OGGETTO: Osservazioni al progetto per l'installazione di un nuovo impianto per la produzione di energia da fonte eolica denominato "Marmilla", della potenza pari a 42 MW, da localizzarsi nel territorio dei comuni di Villanovaforru, Sardara, Sanluri e Furtei (SU)

Codice procedura (ID_VIP/ID_MATM): 9789

Proponente: ENGIE TREXENTA srl

ATTO DI OSSERVAZIONI

Figura 1 – Richieste nuovi impianti nell'area

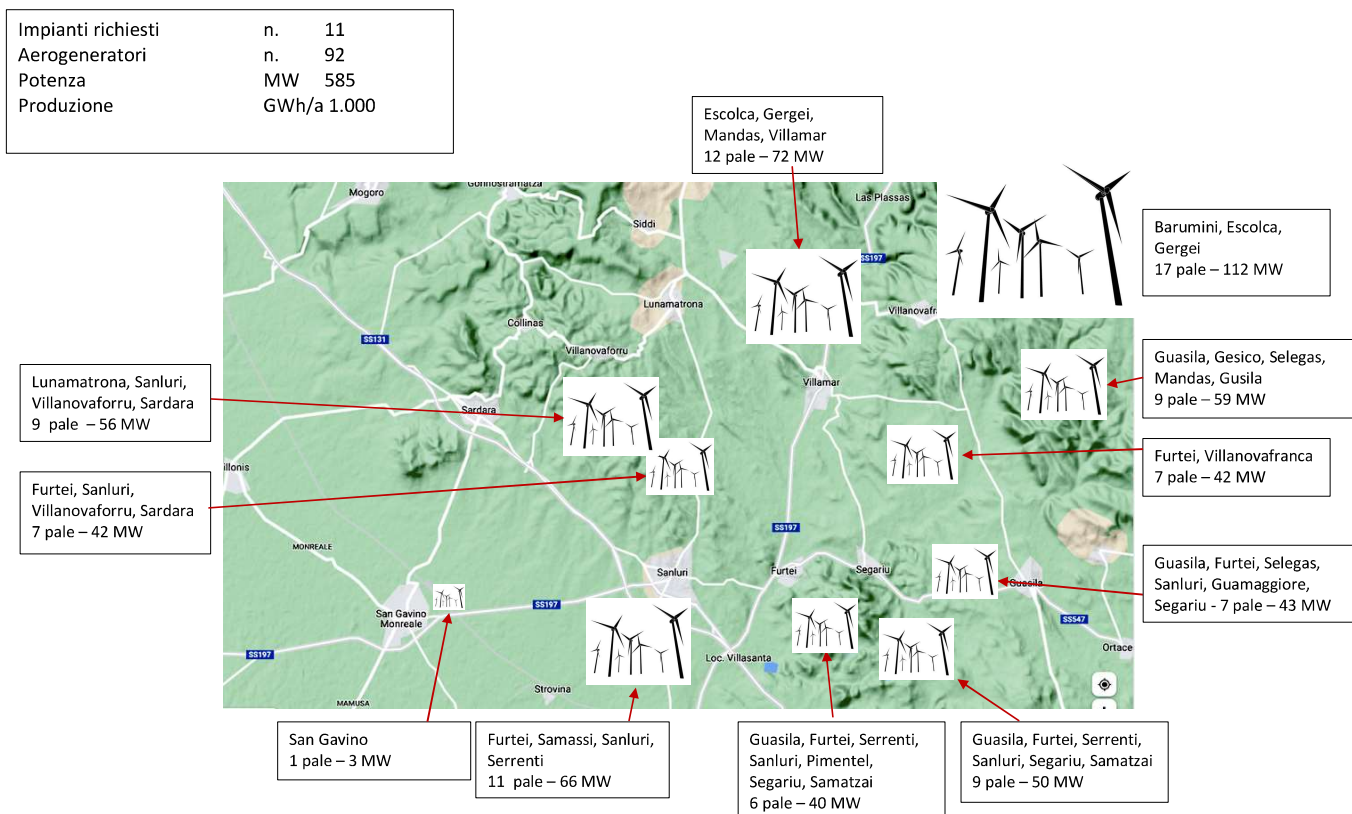
In un raggio di 10 km dall'impianto (vedi schema fig. 1) sono state presentate numerose altre richieste per l'installazione di impianti per la produzione di energia elettrica da fonte eolica.

Non è presente nella documentazione alcuna tavola in cui per gli impianti esistenti e per i predetti, comprensivi dell'impianto eolico proposto, siano presi in esame gli effetti cumulativi sia nei confronti del paesaggio che dell'ambiente. Va peraltro evidenziato che a più vasta scala il moltiplicarsi di impianti industriali per la produzione di energia elettrica da FER, al di fuori di qualsiasi principio di pianificazione e programmazione, ma localizzati sulla base dei fattori ambientali favorevoli, sta provocando a livello regionale una trasformazione paesaggistica irreversibile, paragonabile alla deforestazione eseguita nell'800 per lo sfruttamento dei boschi. Anche in questo caso infatti fu messa in atto una manovra a fini speculativi per la produzione di energia da biomassa arborea. Ancora oggi interi contesti geografici isolani, spogliati della copertura boschiva soffrono di erosione e dissesti geologici irreversibili. Nel caso degli impianti alimentati da FER da una parte ettari di terreno pianeggianti vengono sottratti all'agricoltura per l'installazione di pannelli solari, dall'altra torri eoliche disseminate su crinali e pianori alterano lo
